議案第1981号

県南都市計画道路の変更について

1. 都市計画案の概要

2. 県南都市計画道路の変更

3. 総括図（3・3・102号 白河中央線の変更点）

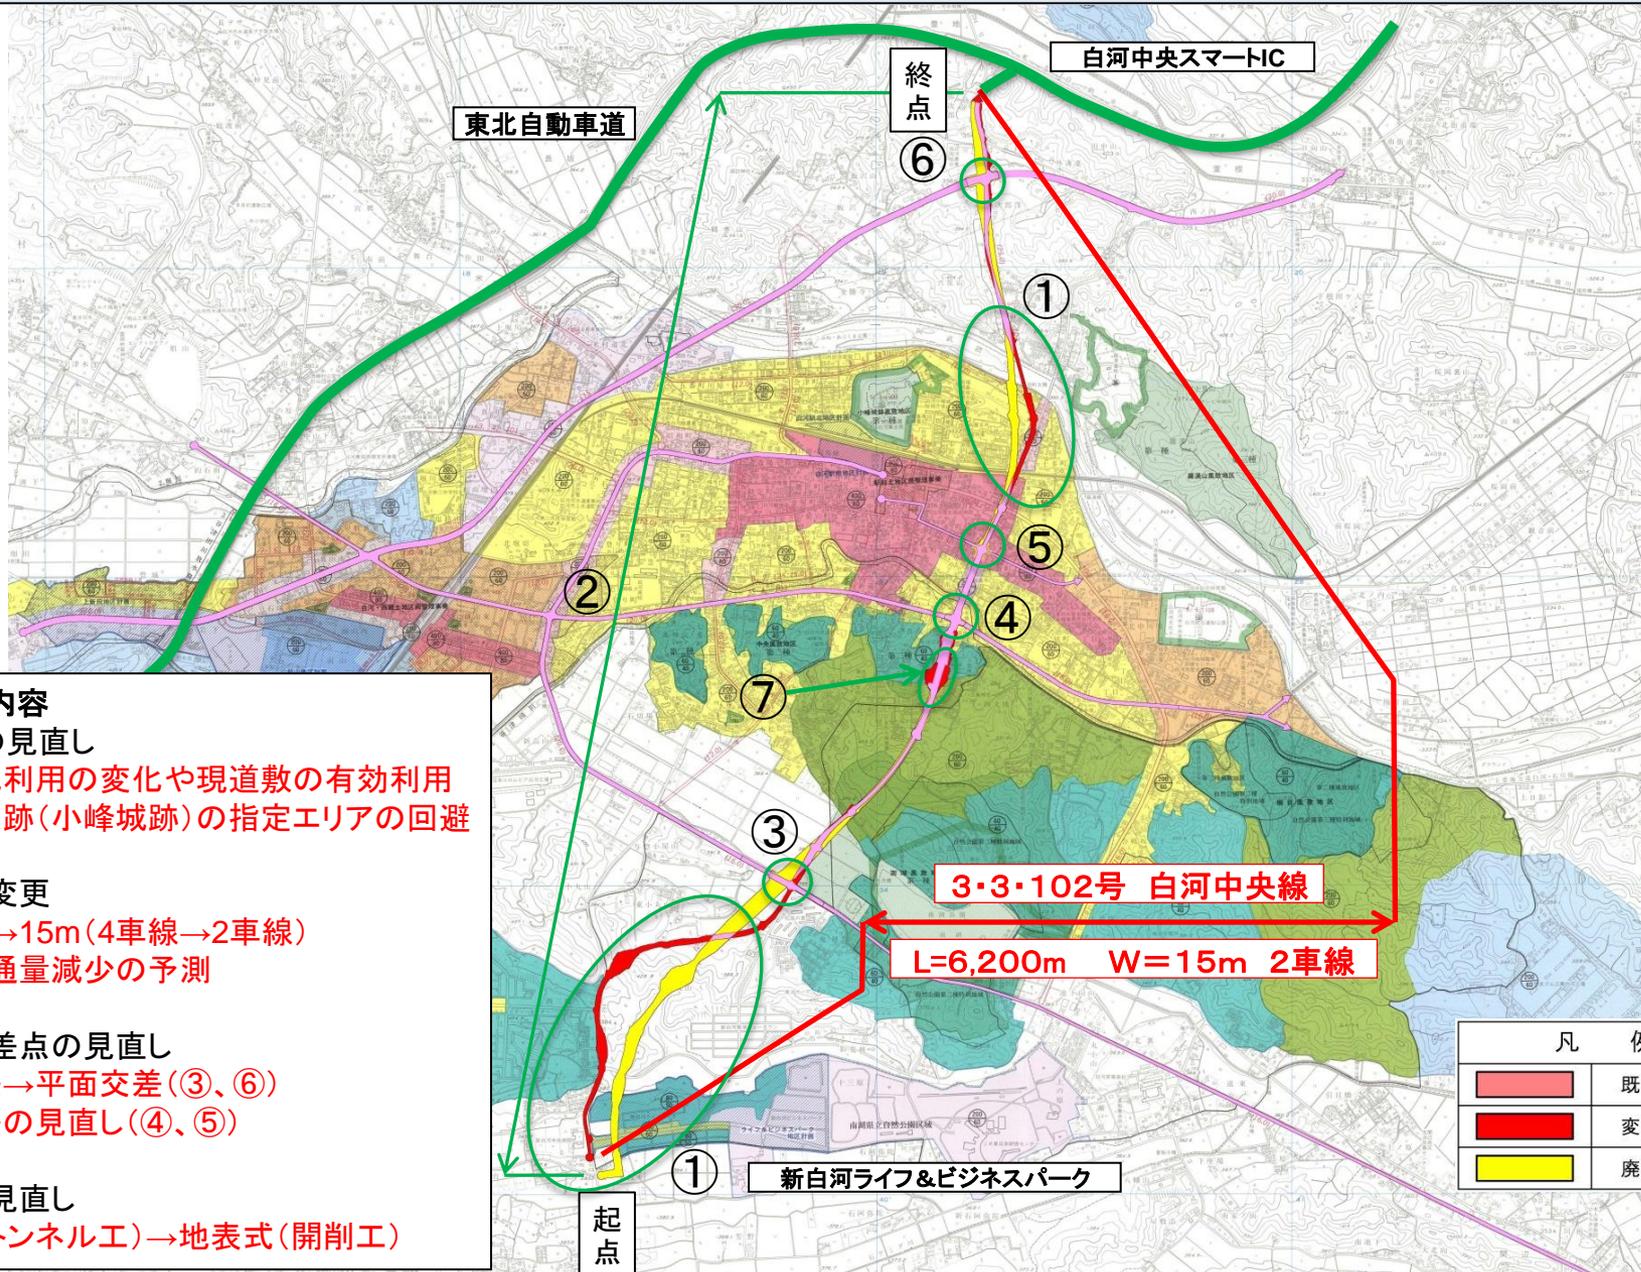
主な変更内容

①ルートの見直し

- ・周辺土地利用の変化や現道敷の有効利用
- ・国指定史跡(小峰城跡)の指定エリアの回避

②幅員の変更

- ・W=25m→15m(4車線→2車線)
- ※将来交通量減少の予測

③～⑥交差点の見直し

- ・立体交差→平面交差(③、⑥)
- ・平面交差の見直し(④、⑤)

⑦構造の見直し

- ・地下式(トンネル工)→地表式(開削工)

県南都市計画道路の変更（福島県決定）計画図（4/5）

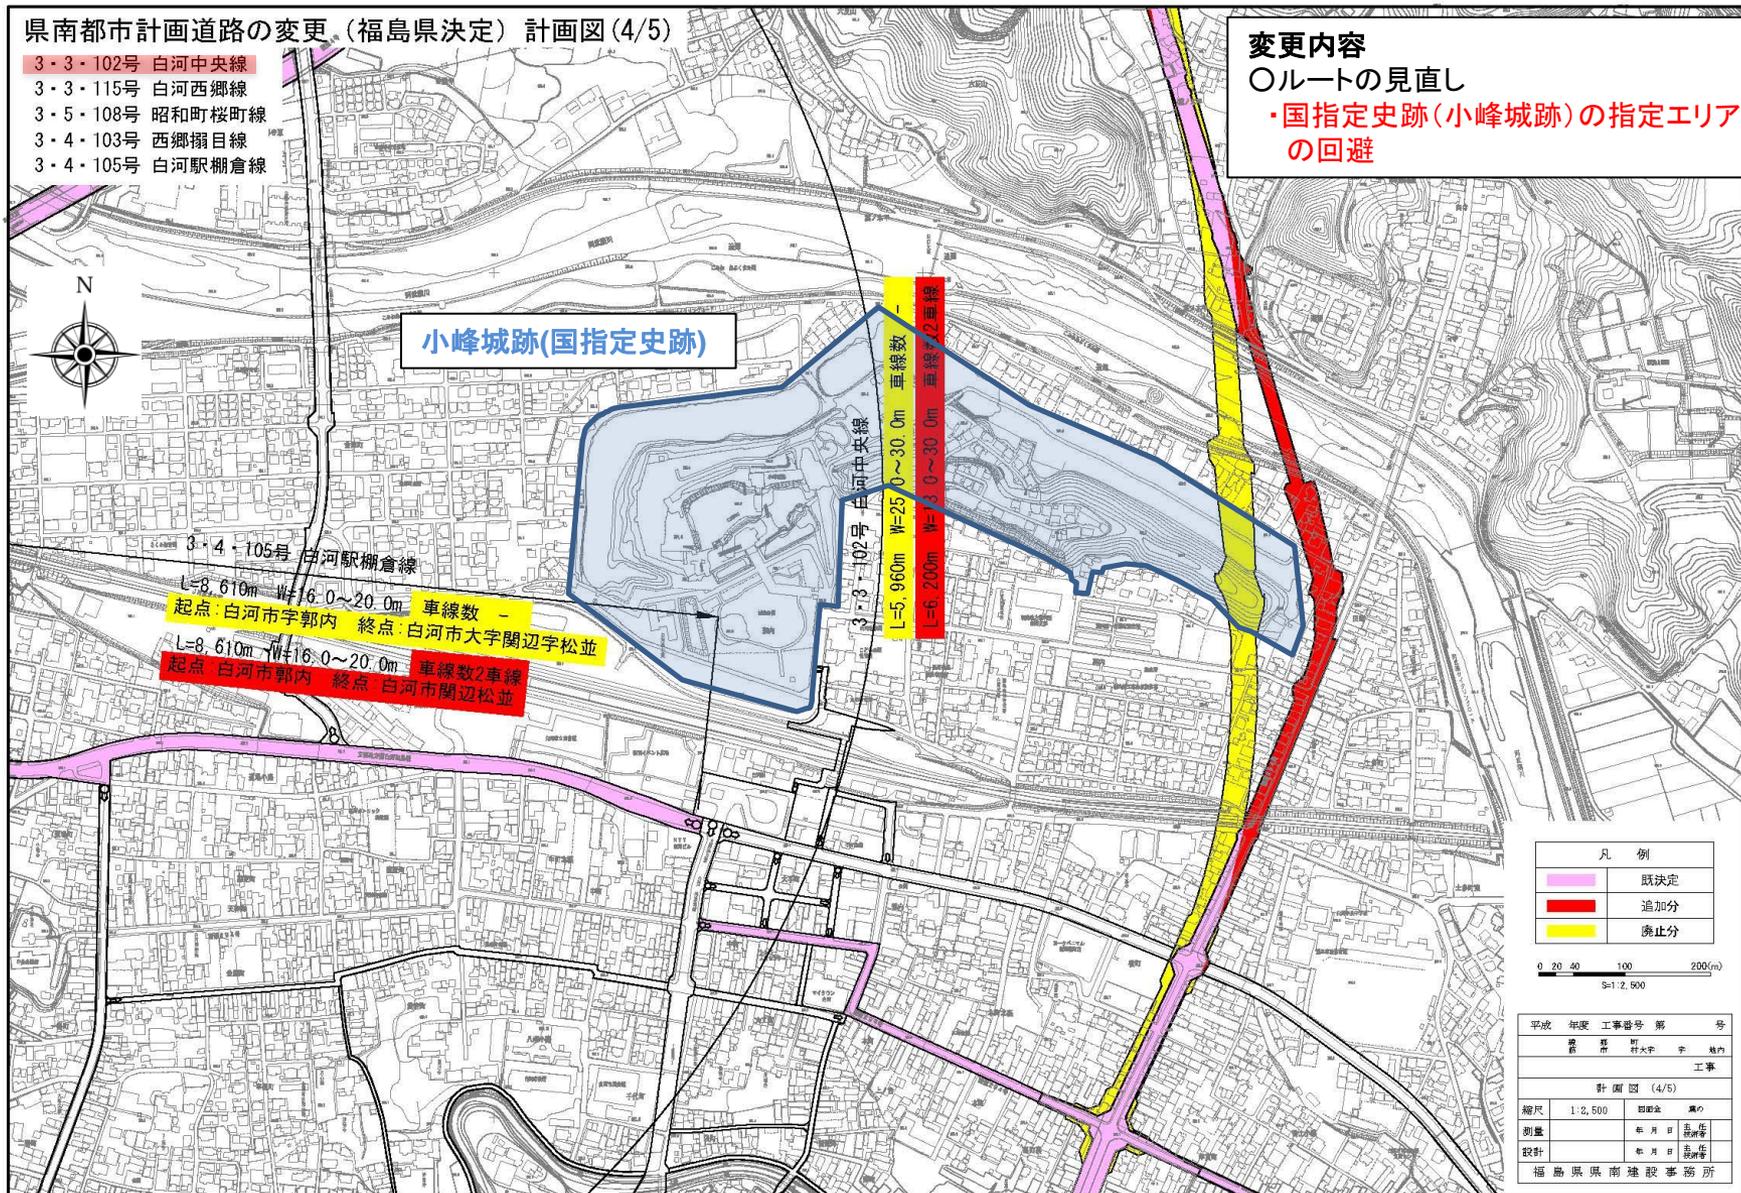
変更内容

○ルートの見直し

- ・国指定史跡（小峰城跡）の指定エリアの回避

■ 標準横断図 (W=25m 4車線) 変更前

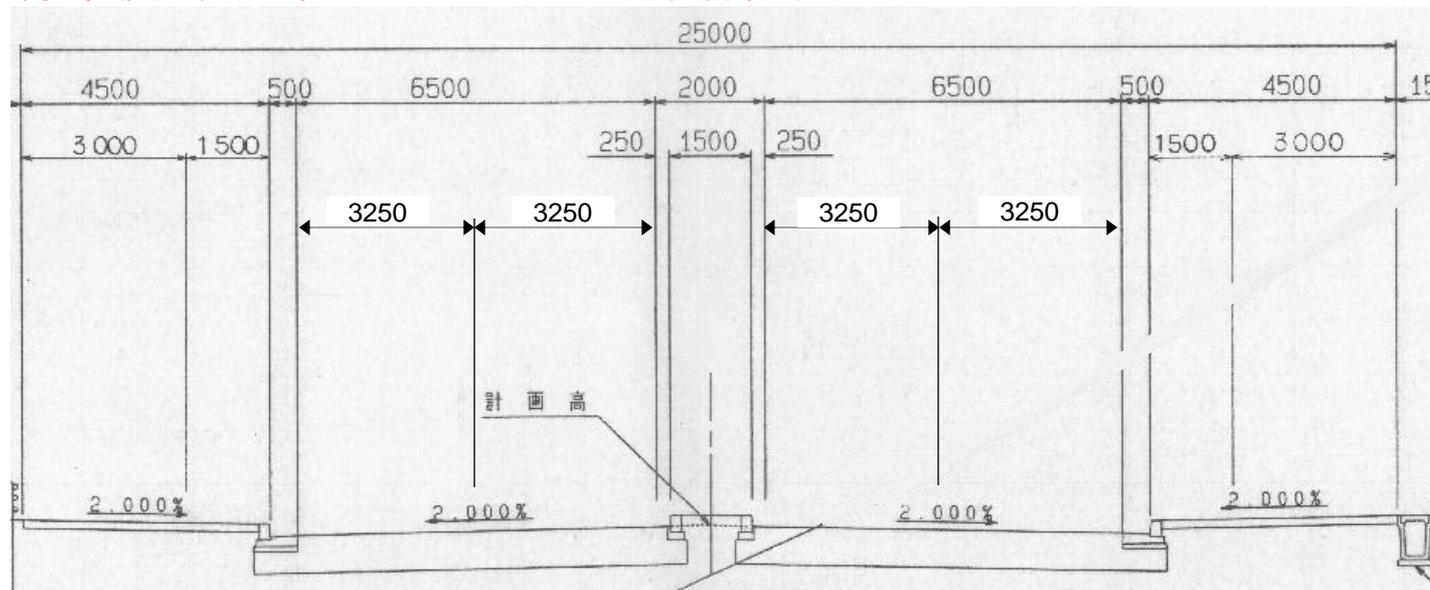
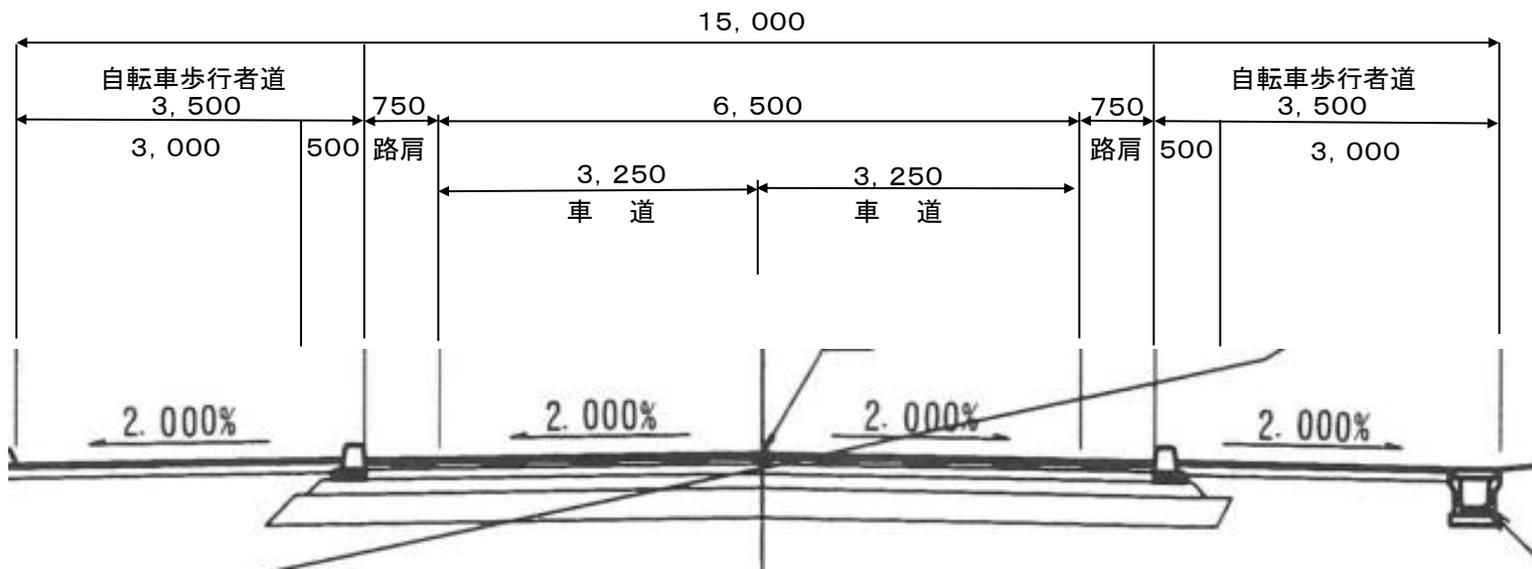
■ 標準横断図 (W=15m 2車線) 変更後

6. 計画図 3・4・105号 白河駅棚倉線

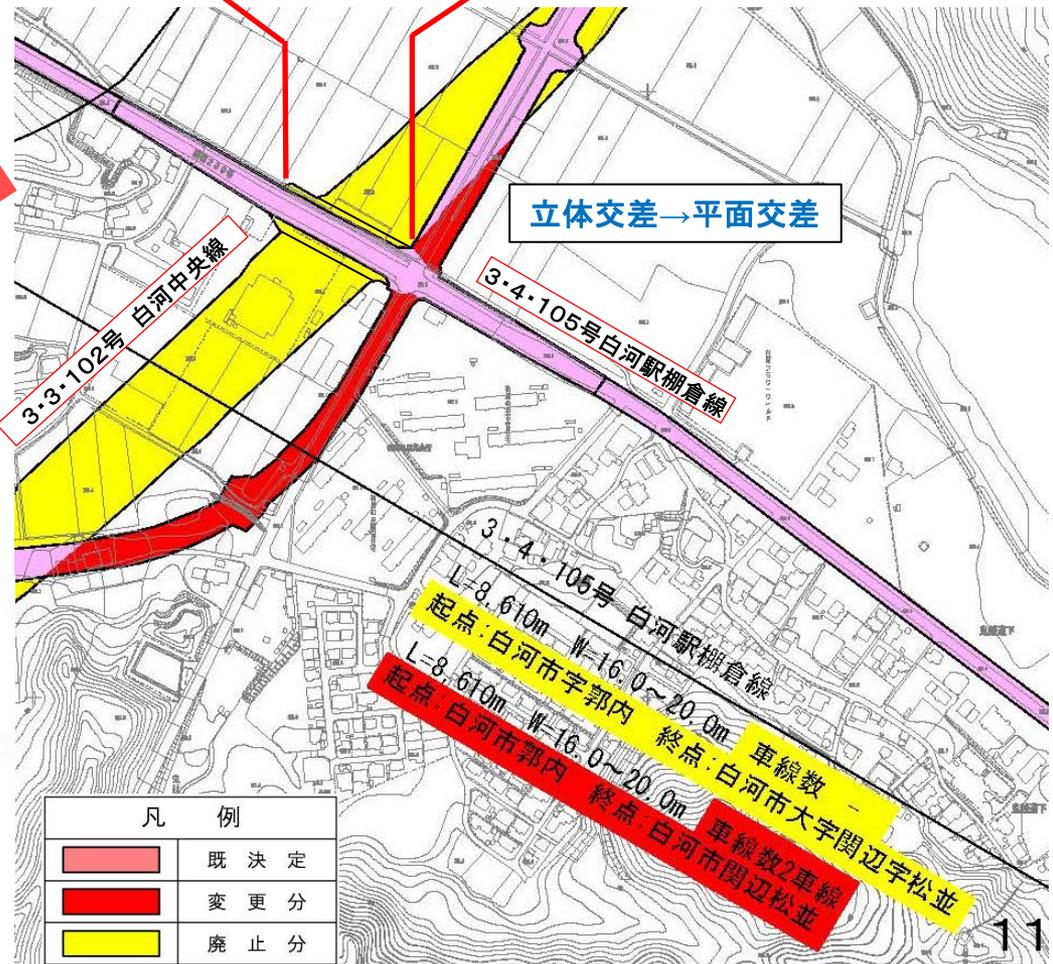
3・4・105号 白河駅棚倉線
 変更区間 L=115m

変更内容
 ①交差点の見直し
 ・立体交差→平面交差
 ②幅員の変更
 ・W=22m→18m

6. 計画図 3・4・103号 西郷搦目線

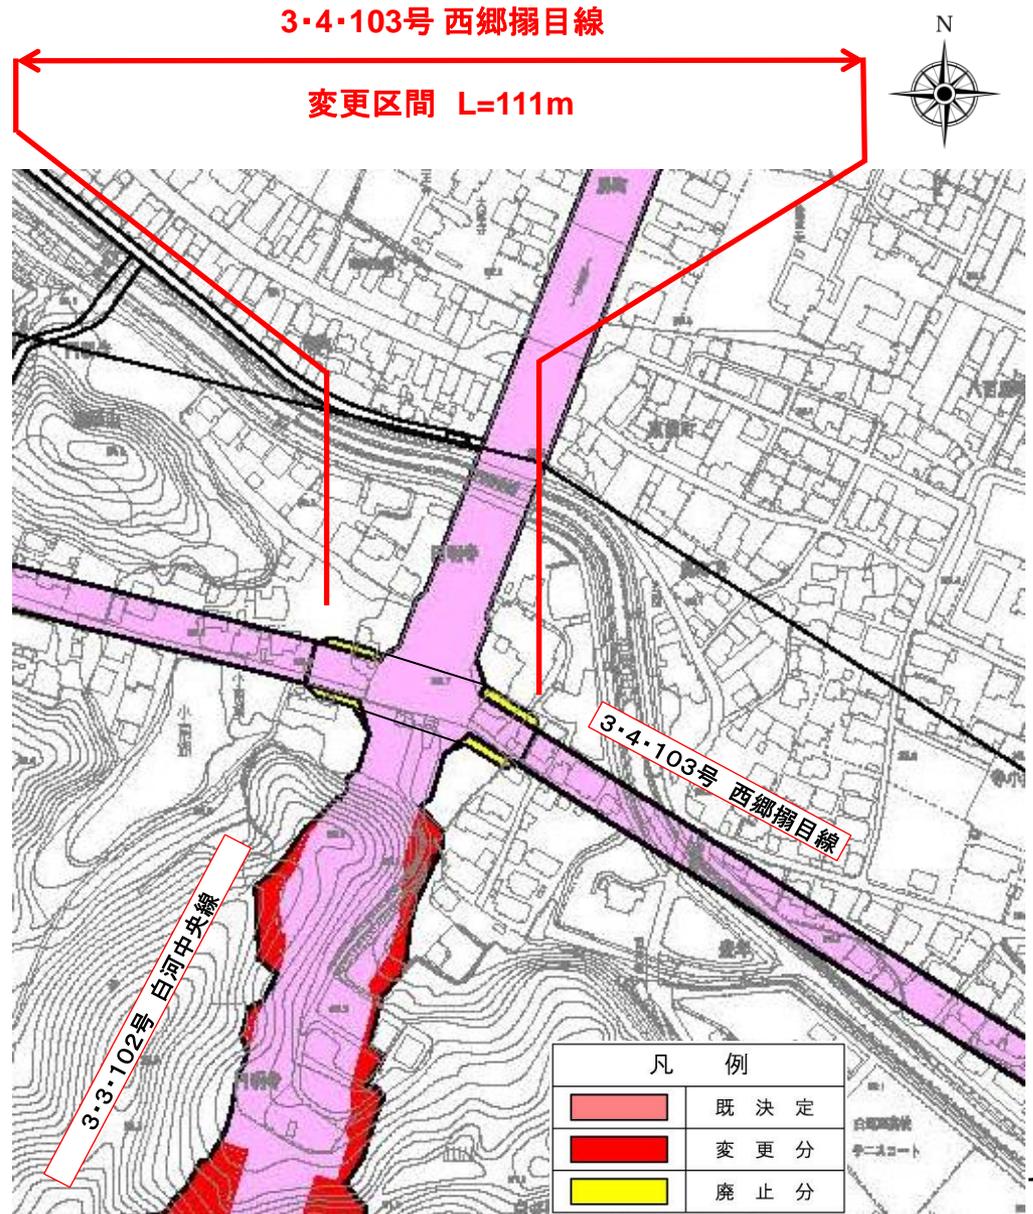
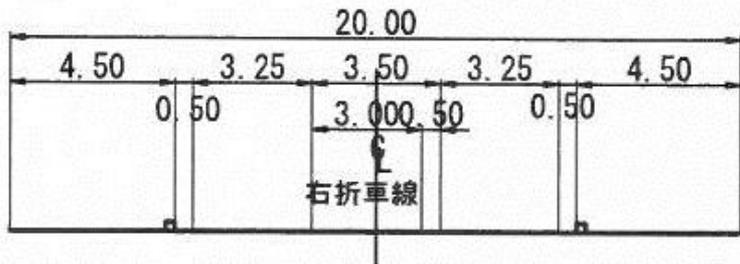
変更内容

- ①幅員の変更
- ・W=29m→20m

6. 計画図 3・5・108号 昭和町桜町線

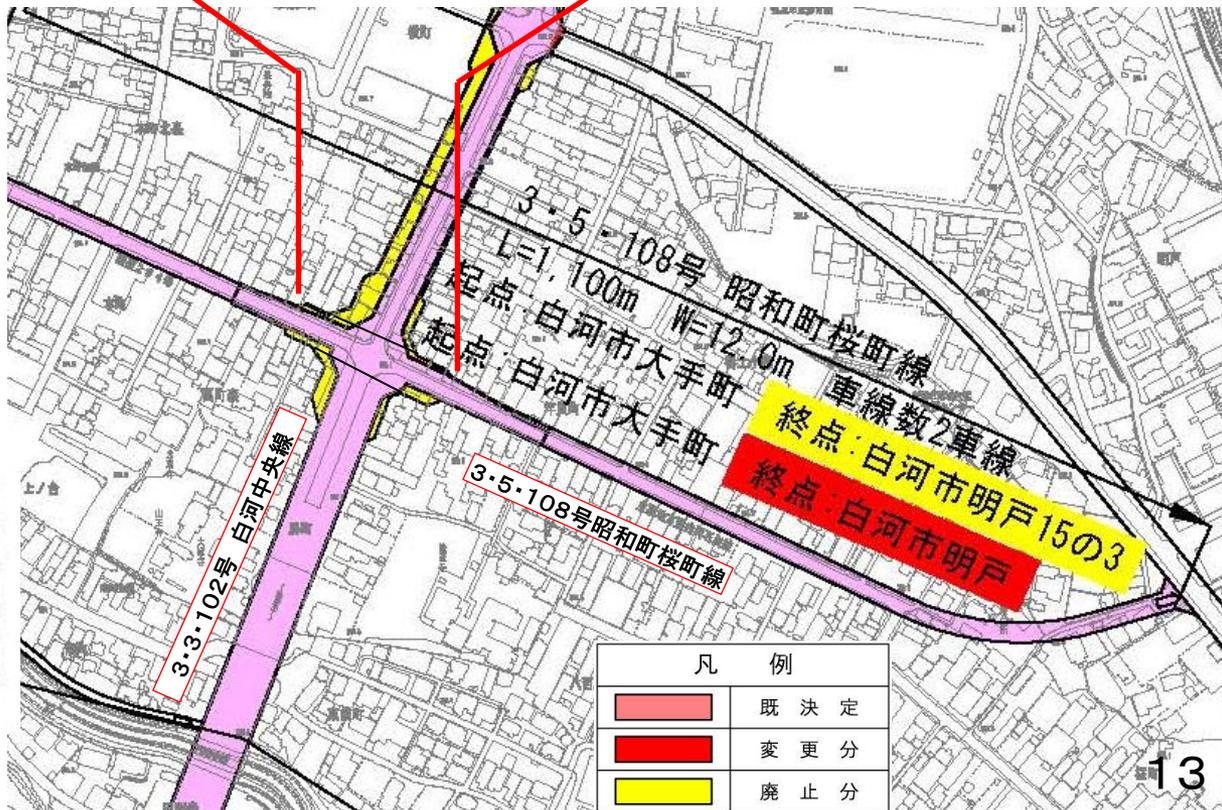
変更区間 L=100m

変更内容

- ①幅員の変更
- ・W=23m→18m

6. 計画図 3・3・115号 白河西郷線

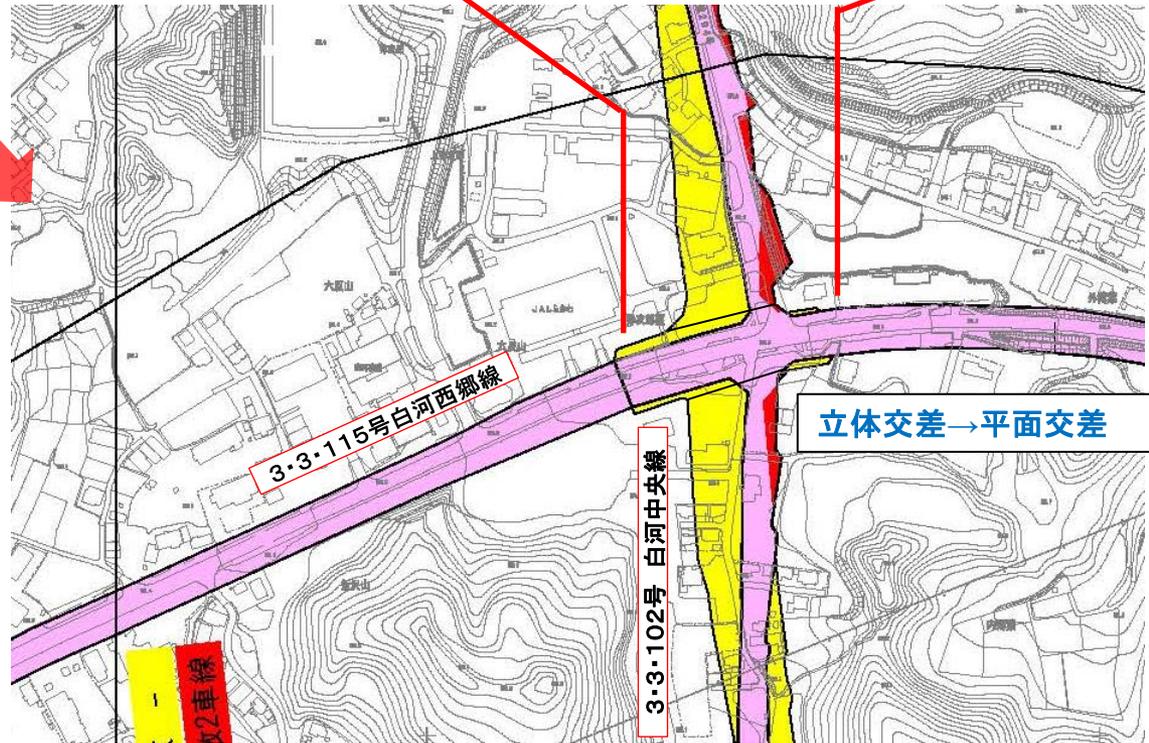
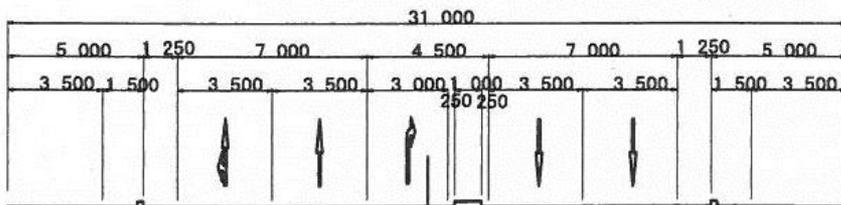
変更区間 L=157m

変更内容

- ①交差点の見直し
・立体交差→平面交差
- ②幅員の変更
・W=36m→31m

立体交差→平面交差
